令和8年2月3日 公告

工事名称:瓜破中学校東校舎棟増築昇降機設備工事

設計図書の一部に記載誤りがありました。下記の正誤表をご確認ください。

正誤表

工事名称	瓜破中学校東校舎棟増築昇降機設備工事	令和 6 年度
図面名称	昇降路平面図・断面図・出入口開口図	図面サイズ: A 1
縮尺	1:20 1:50	図面番号 No. 6 ( 8 枚の内)
大阪府都市整備局 企画部公共建築課(設備グループ)		設計事務所 株式会社 日本設備総合研究所

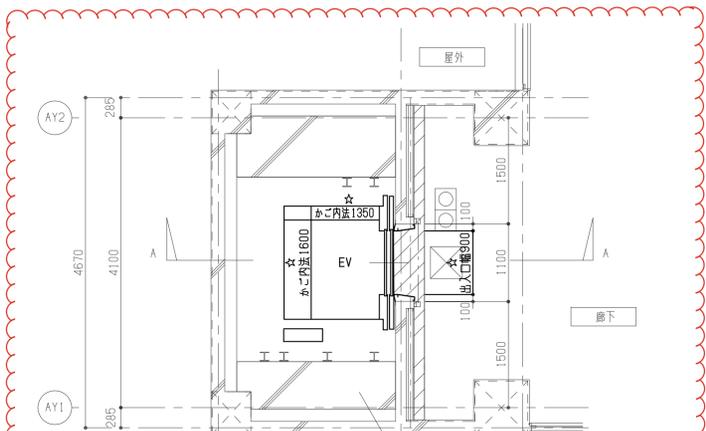
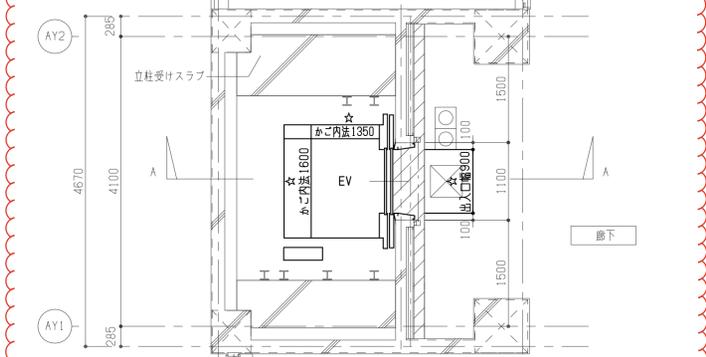
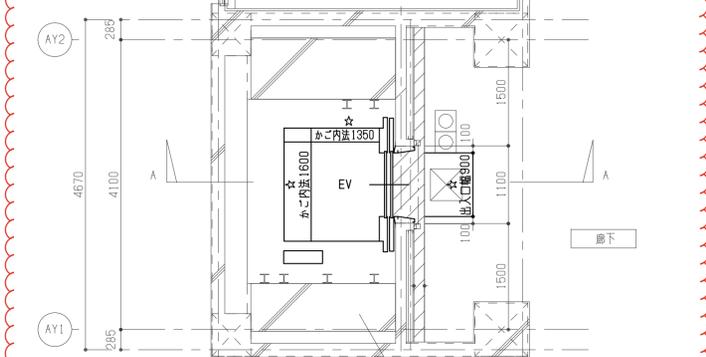
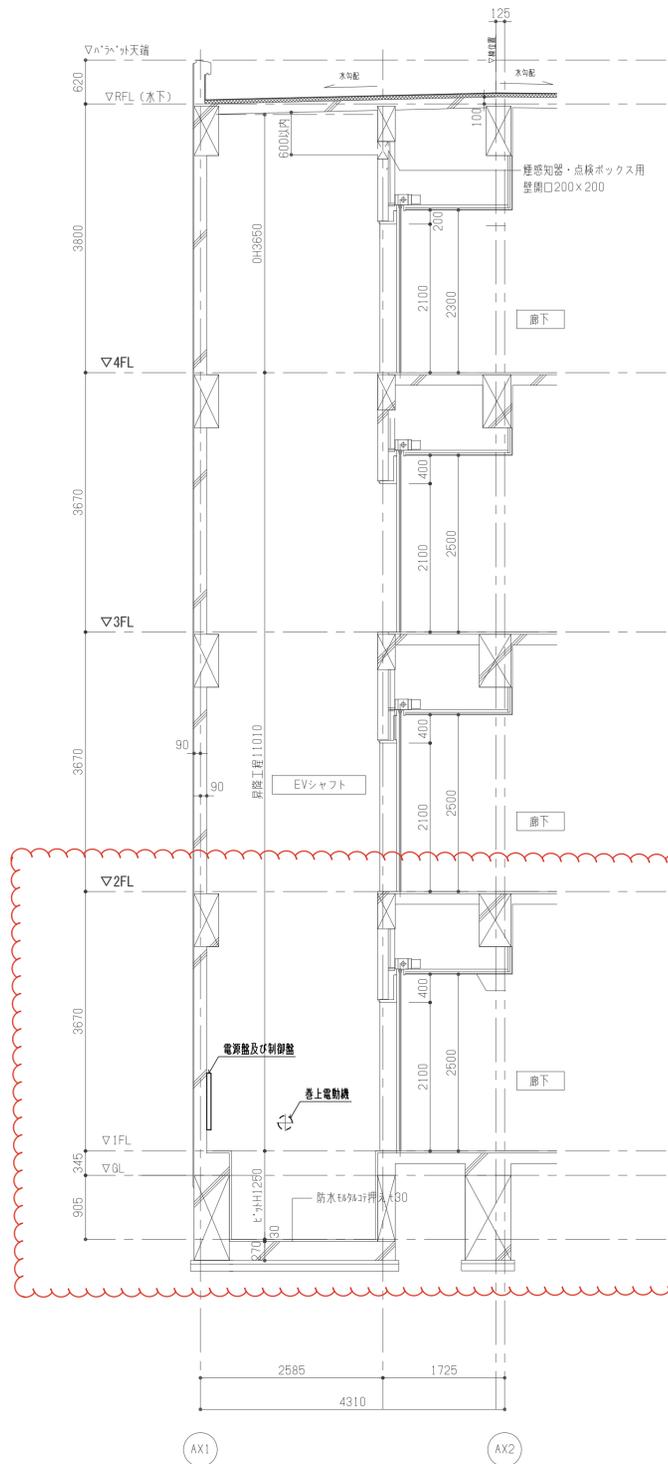
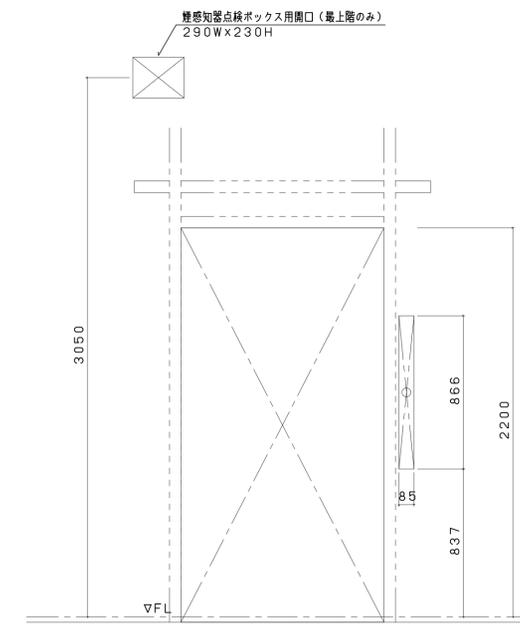
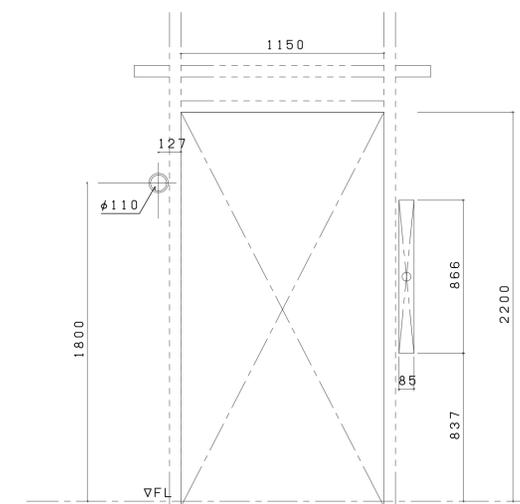
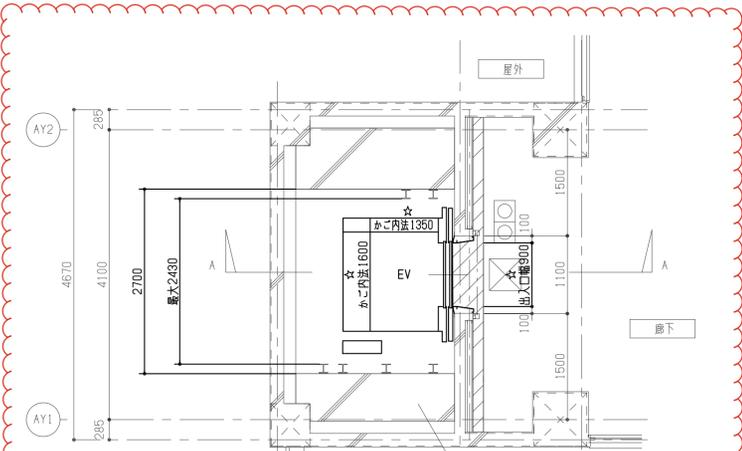
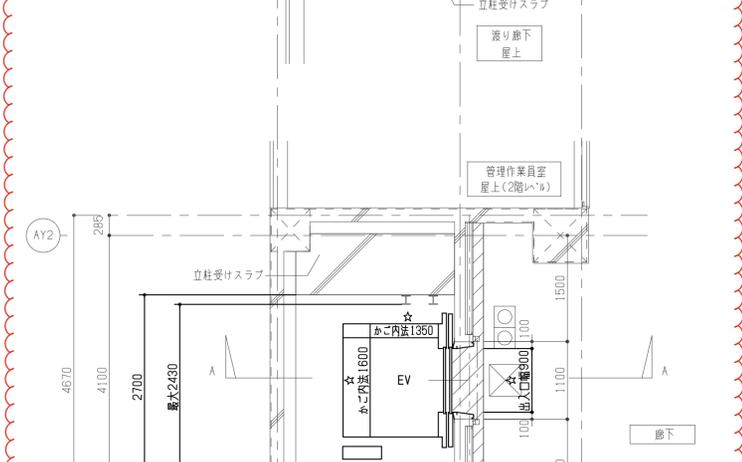
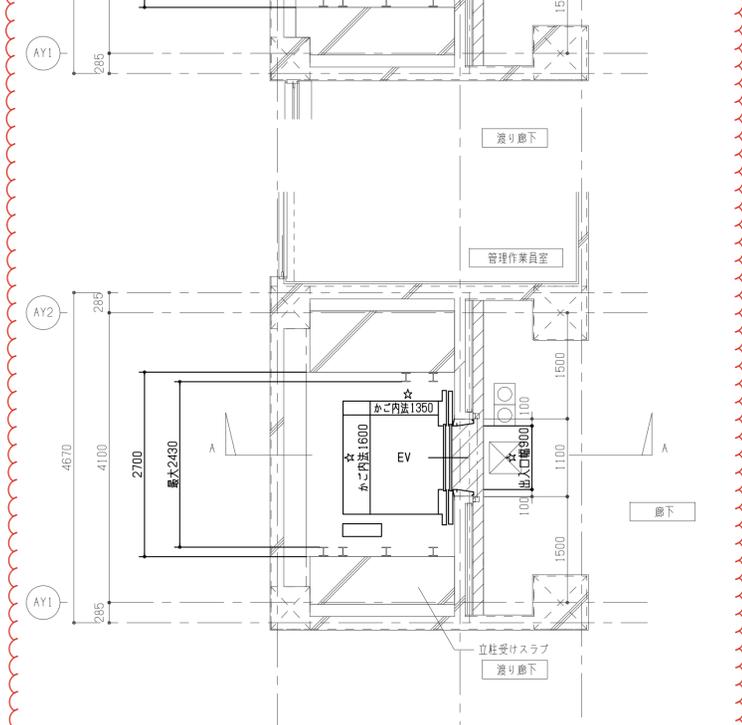
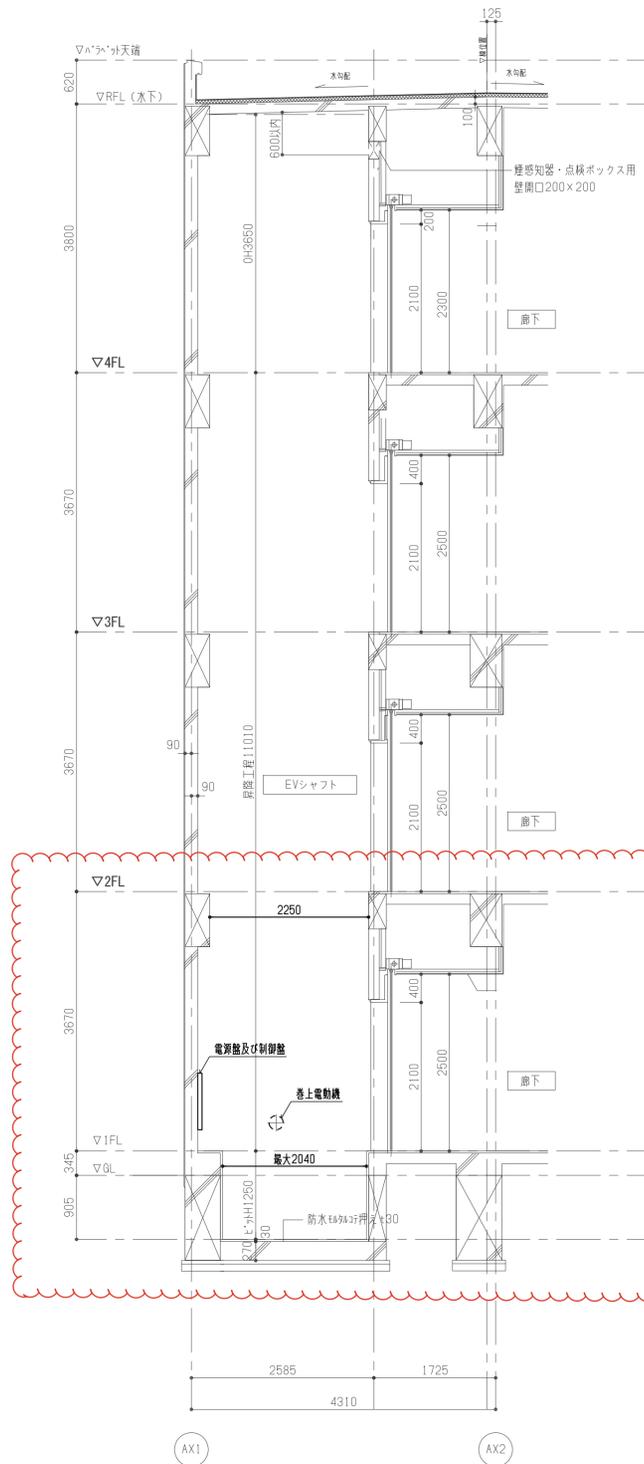
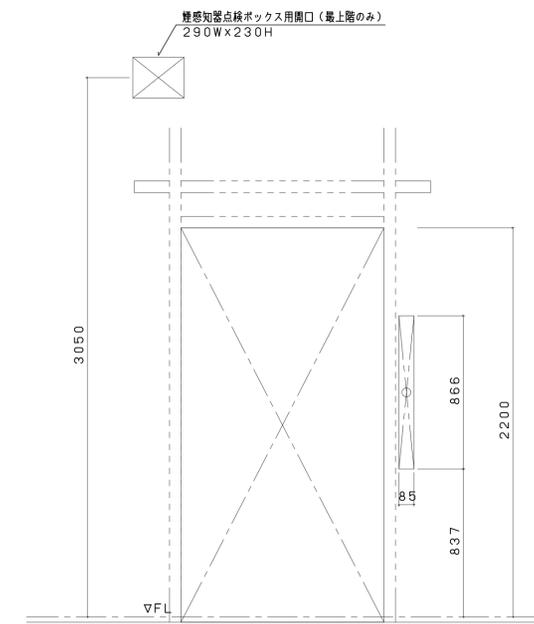
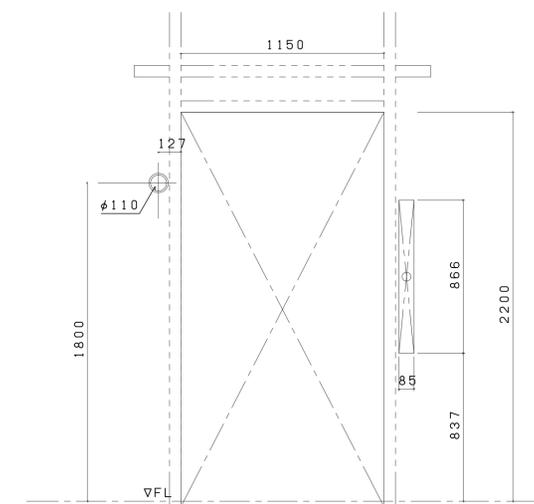
訂正箇所	誤	正
設計書 3ページ 付記の一部訂正	設計書(誤) 参照	設計書(正) 参照
図面番号 6 「昇降路平面図・断面図・出入口開口図」の 一部訂正	図1(誤) 参照	図1(正) 参照
